高浜発電所 1 号炉、2 号炉、3 号炉及び 4 号炉 原子炉設置変更許可申請書 新旧比較表

2021年12月

関西電力株式会社

第2図 発電所全体配置図（添付書類八 第2.1図）

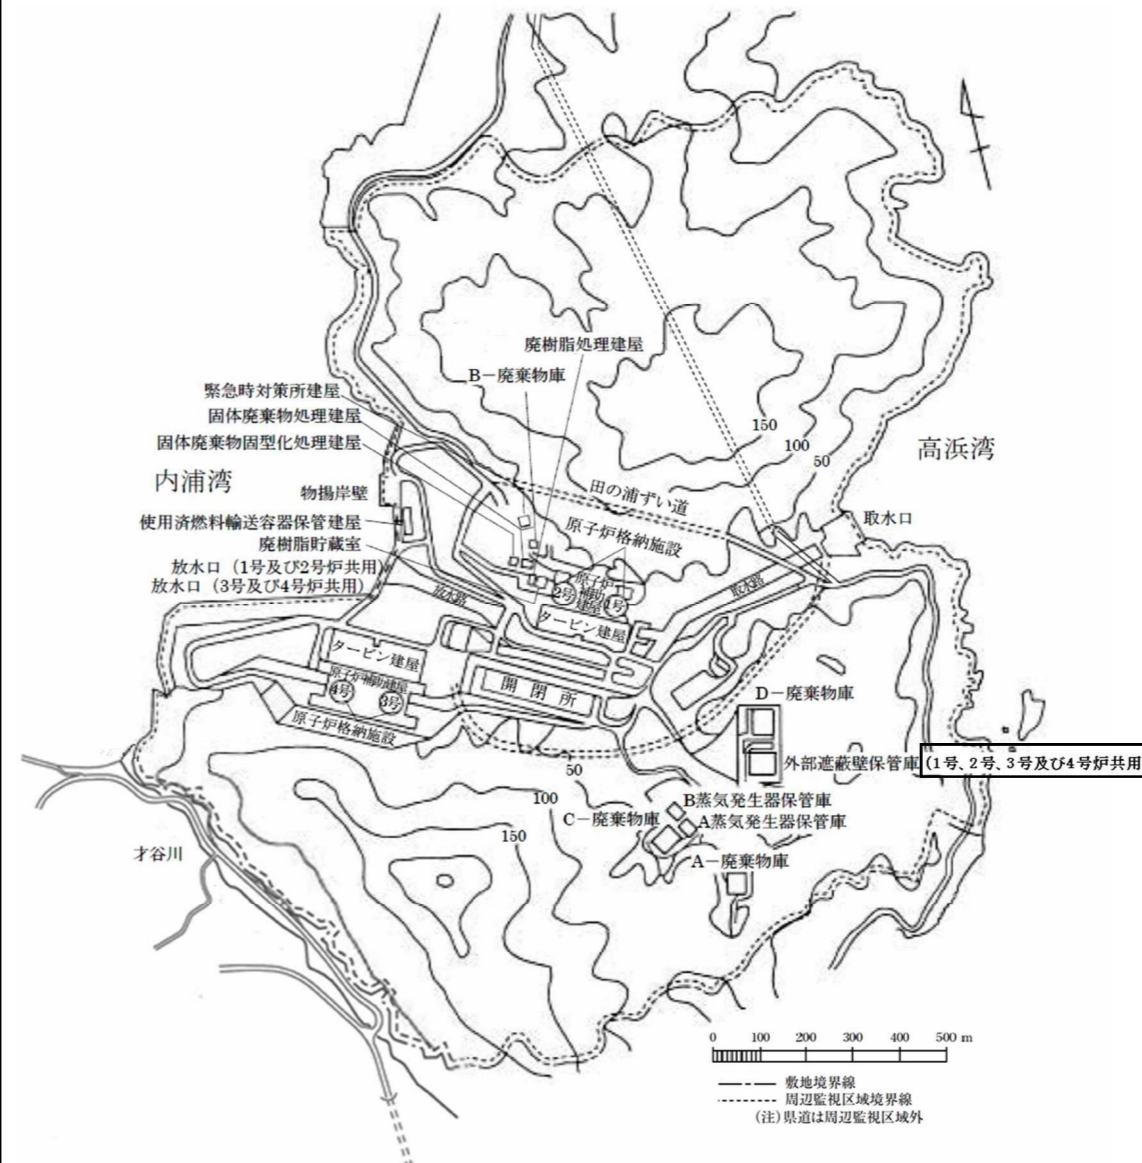
外部遮蔽壁保管庫の共用化

第18図 放射性廃棄物の廃棄施設の流路線図 (添付書類八 第7.1図)

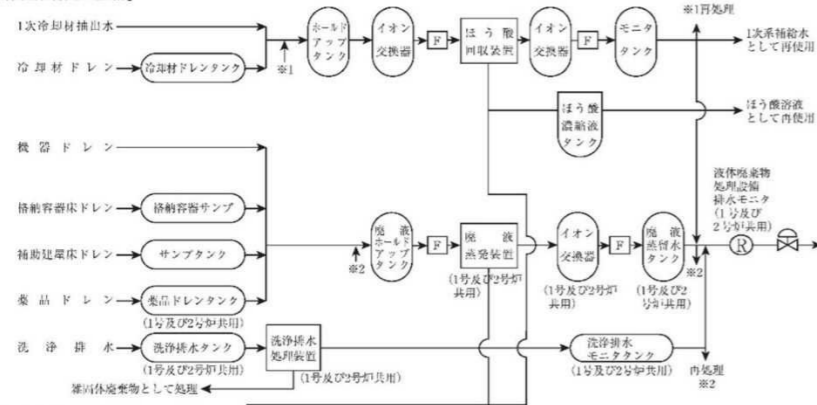
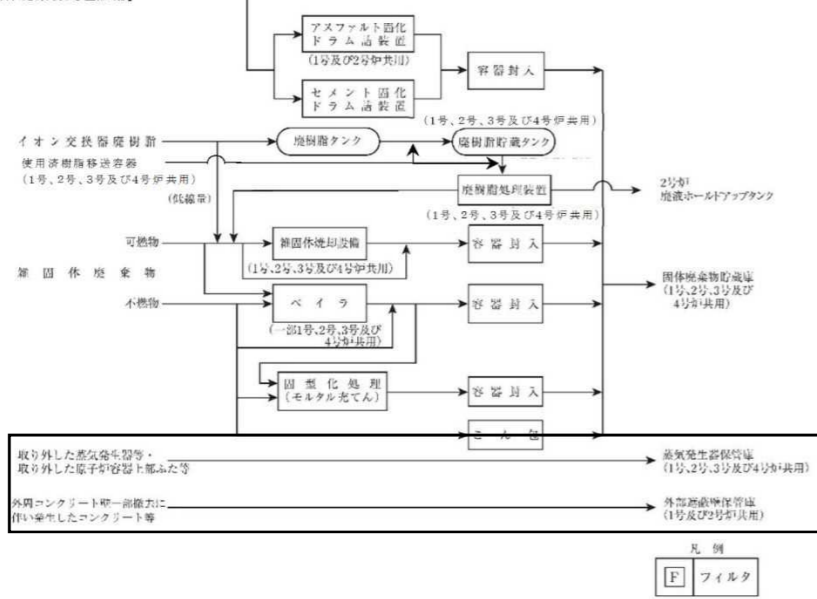
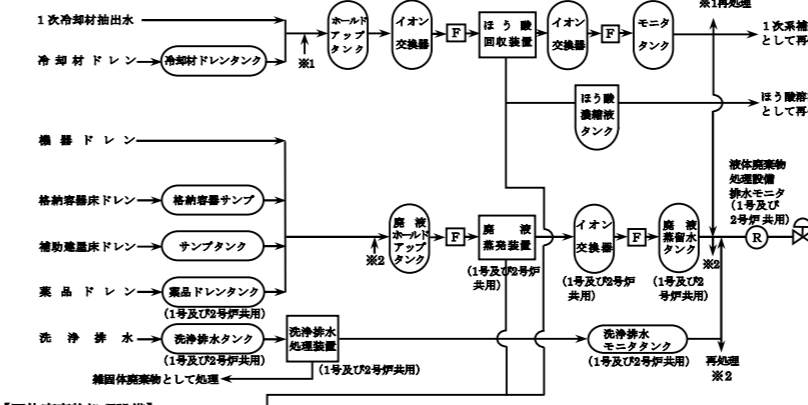
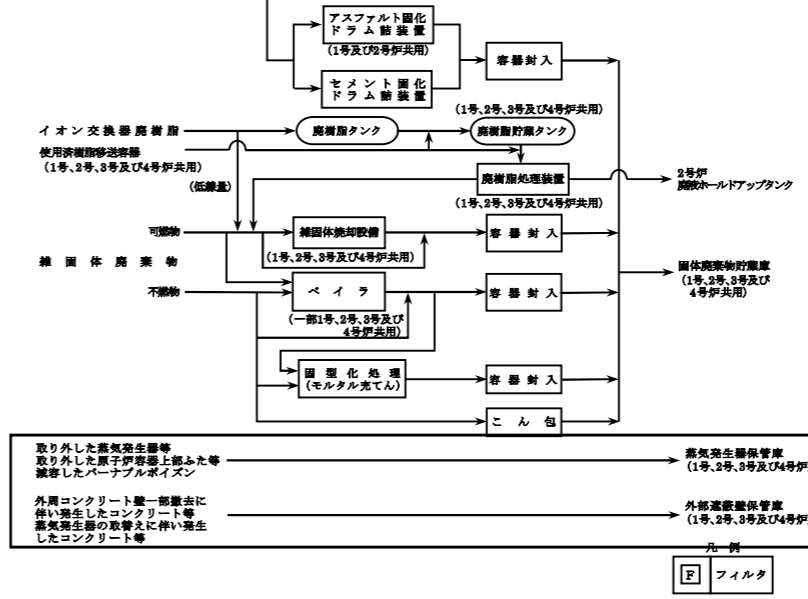
保管対象物の変更
外部遮蔽壁保管庫の共用
化

第18図 放射性廃棄物の廃棄施設の流路線図（添付書類八 第7.1図）

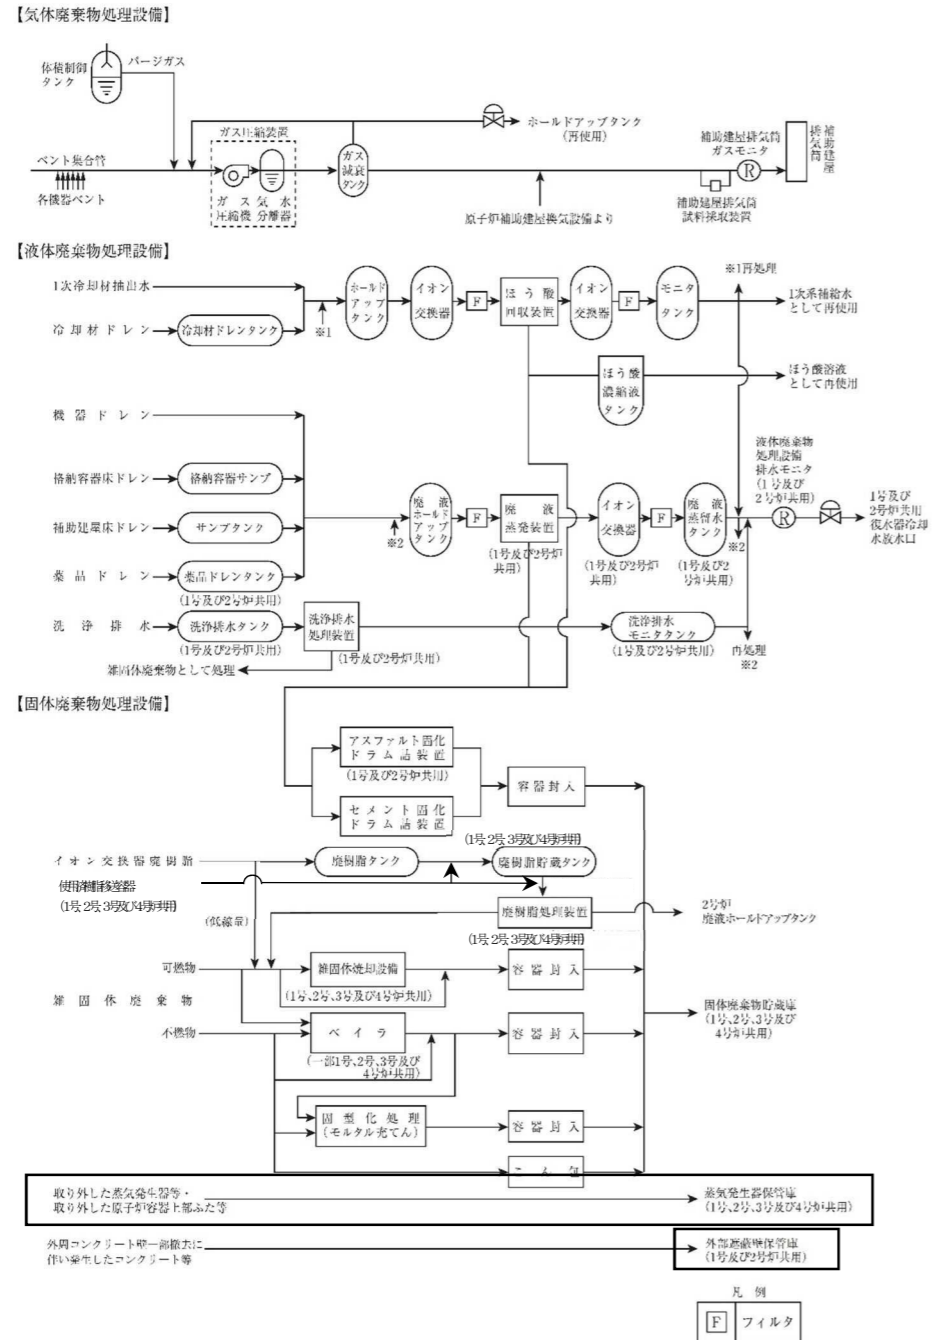
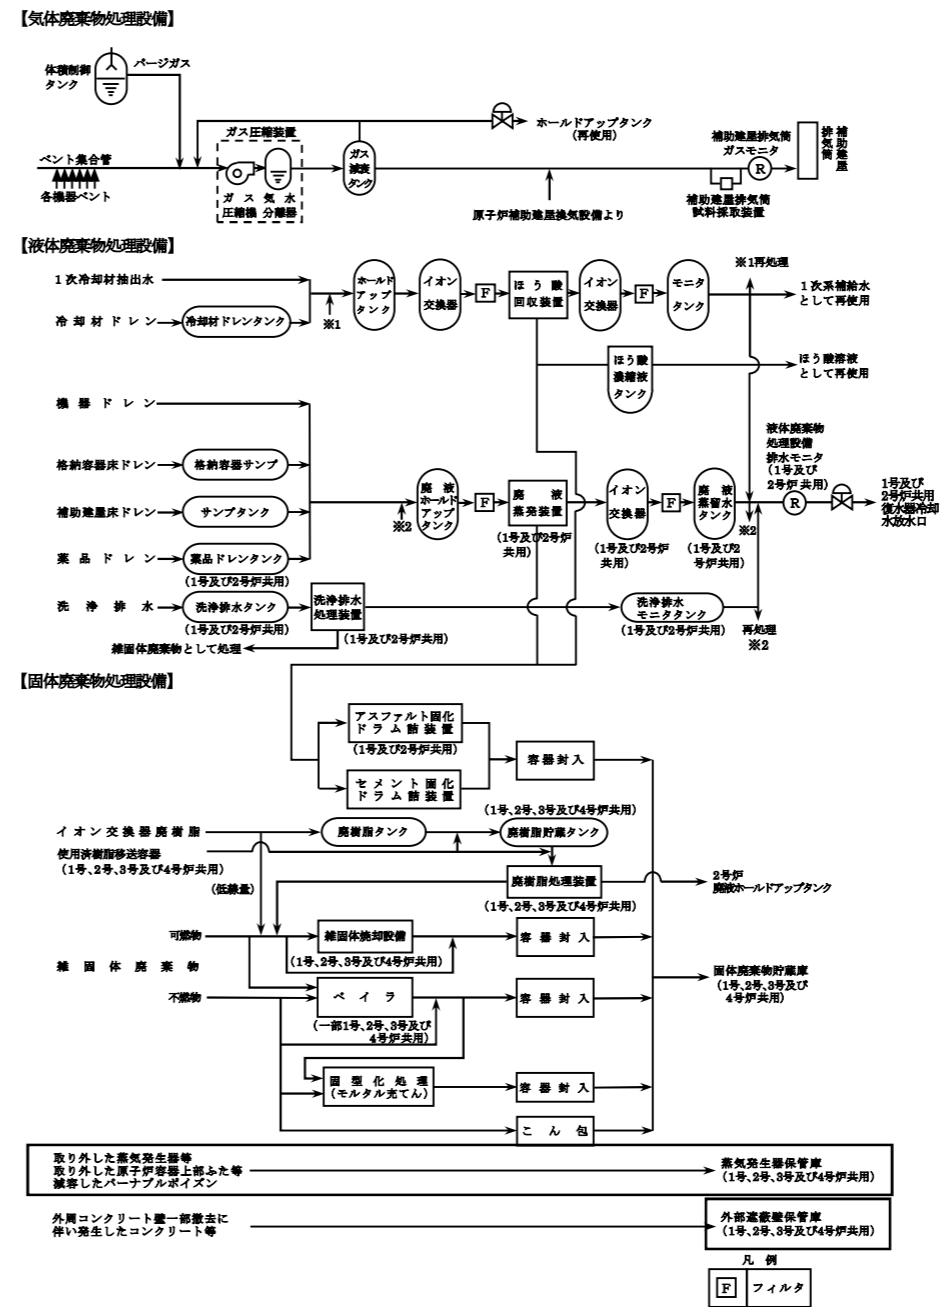
保管対象物の変更
 外部遮蔽壁保管庫の共用化

第3図 発電所全体配置図（添付書類八 第2.4.2図）

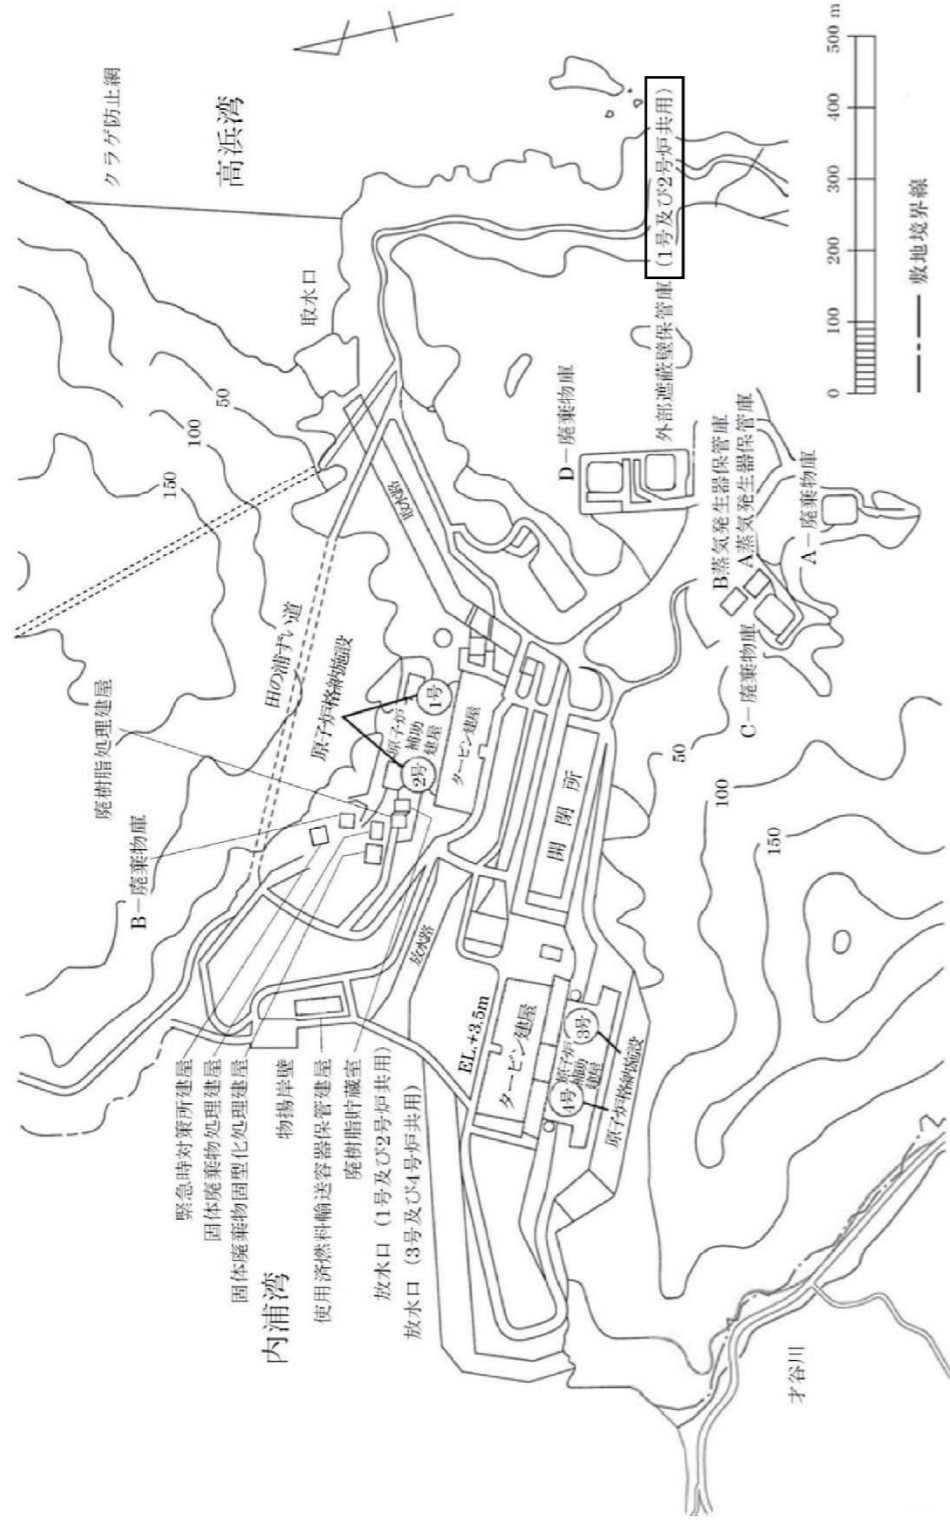
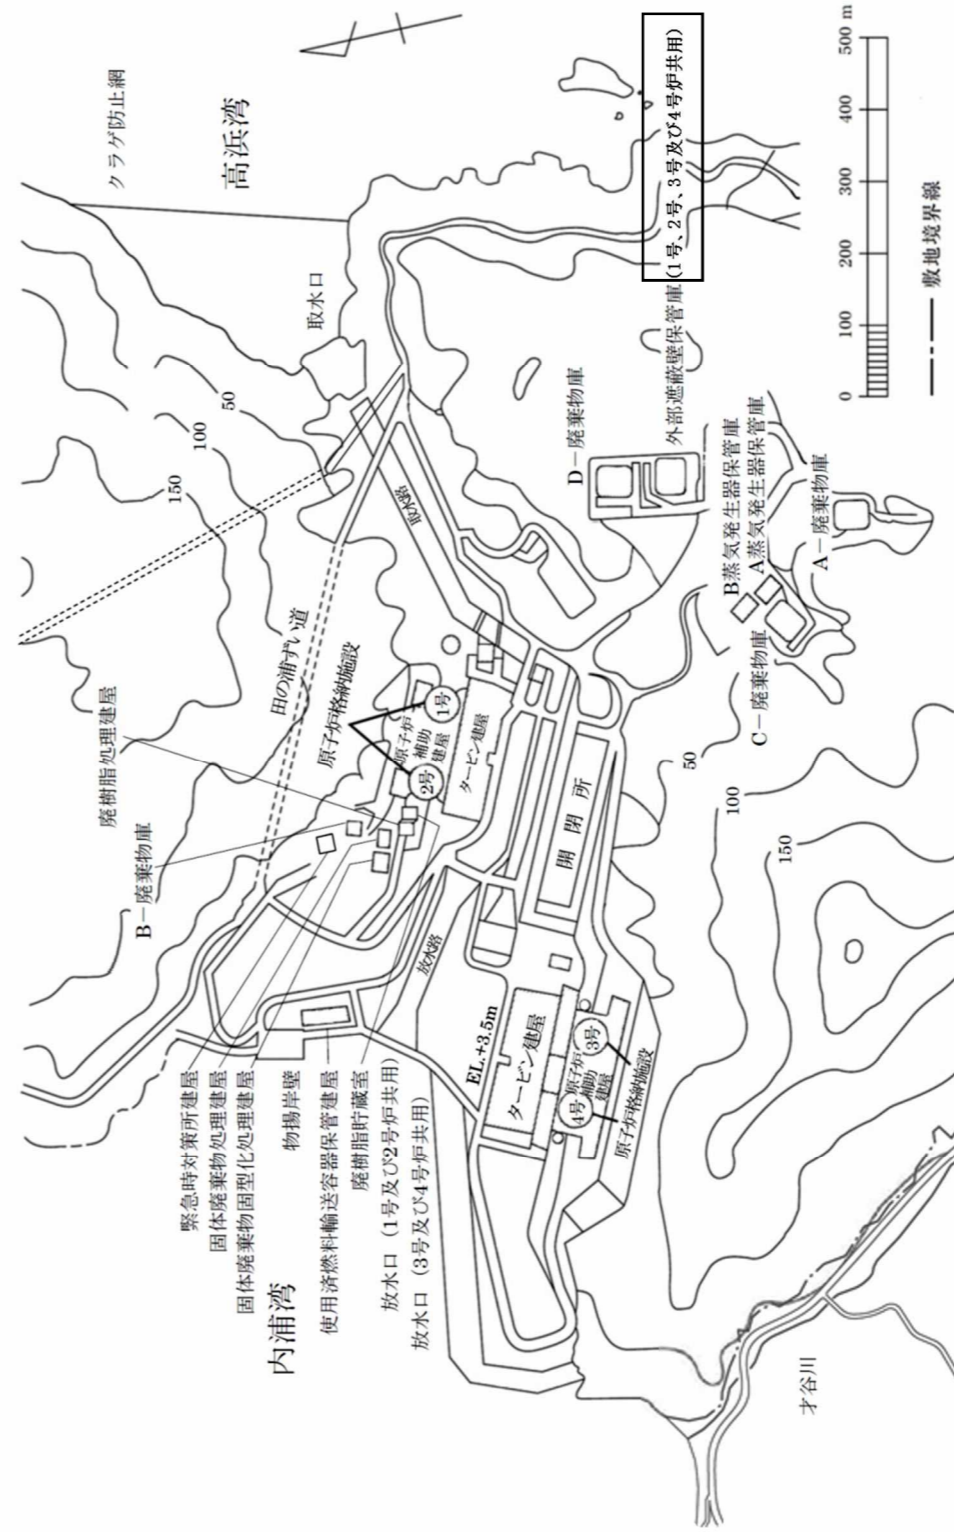
外部遮蔽壁保管庫の共有化

第21図 放射性廃棄物の廃棄施設の流路線図（添付書類八 第7.1.1図）

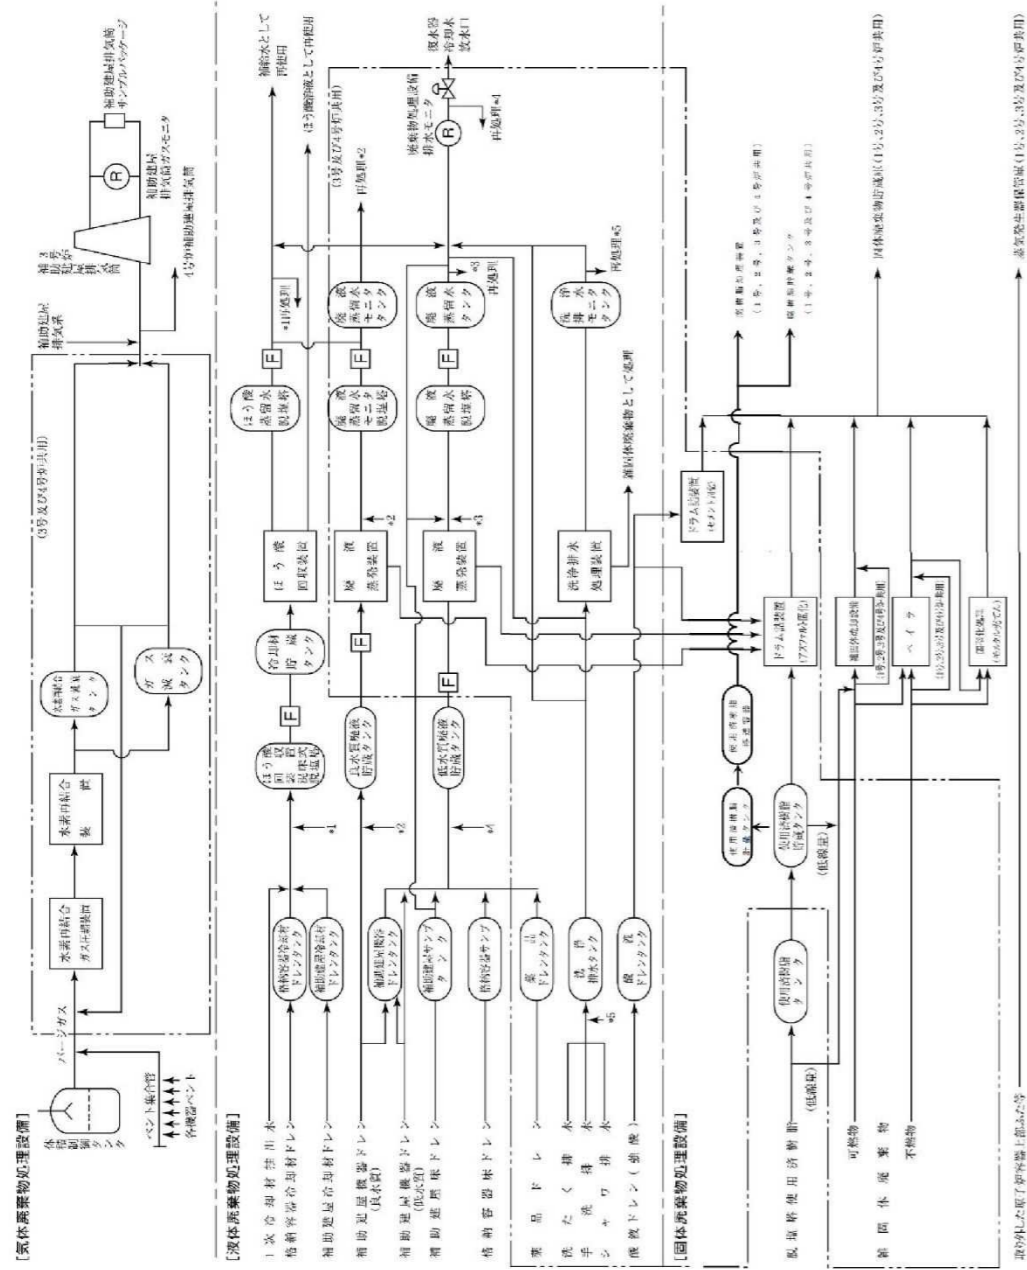
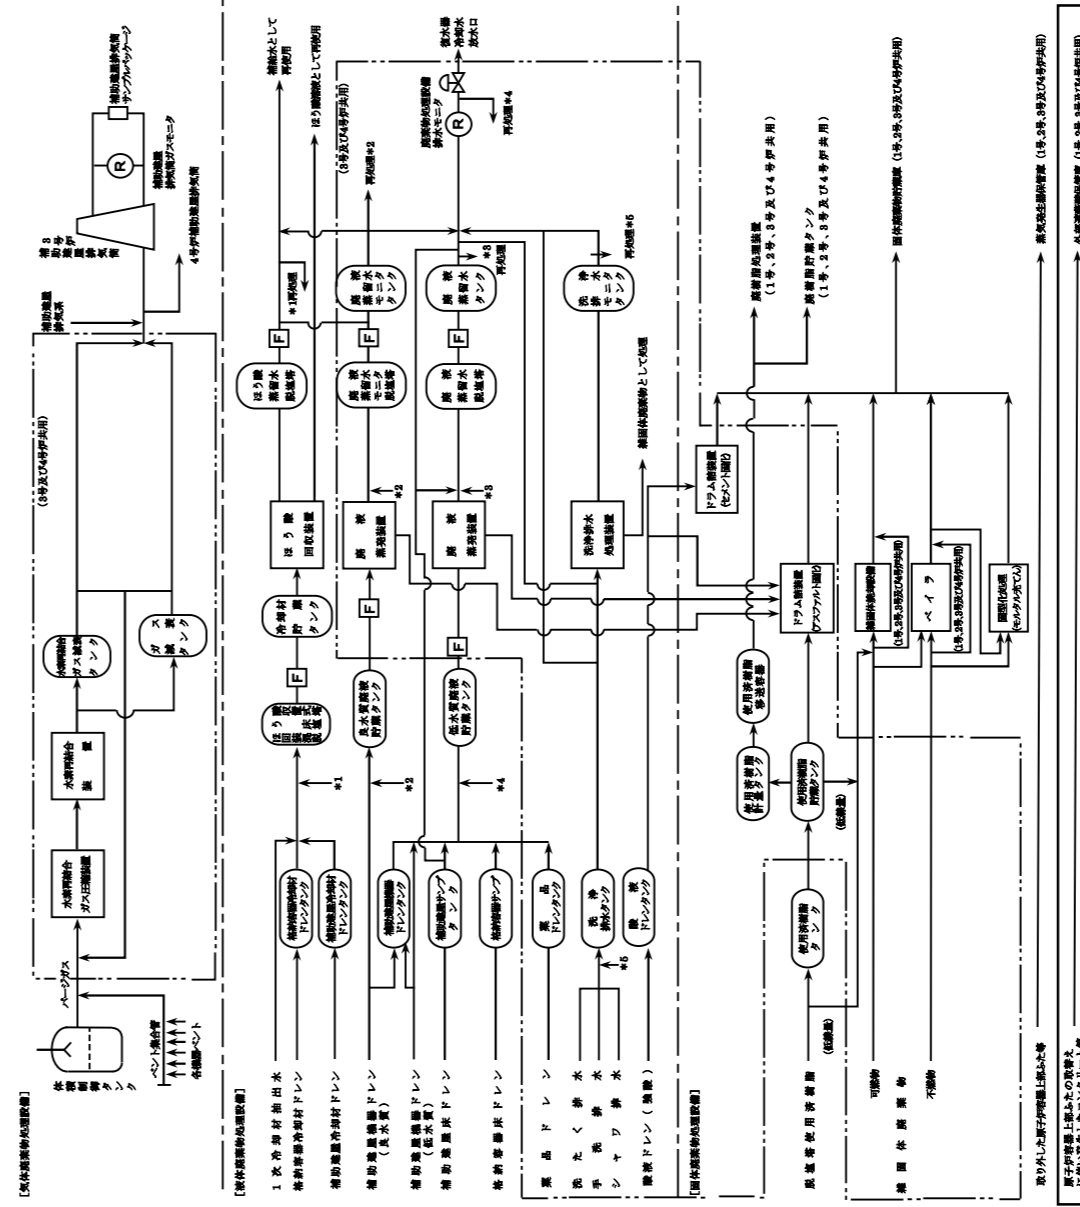
外部遮蔽壁保管庫の共用化
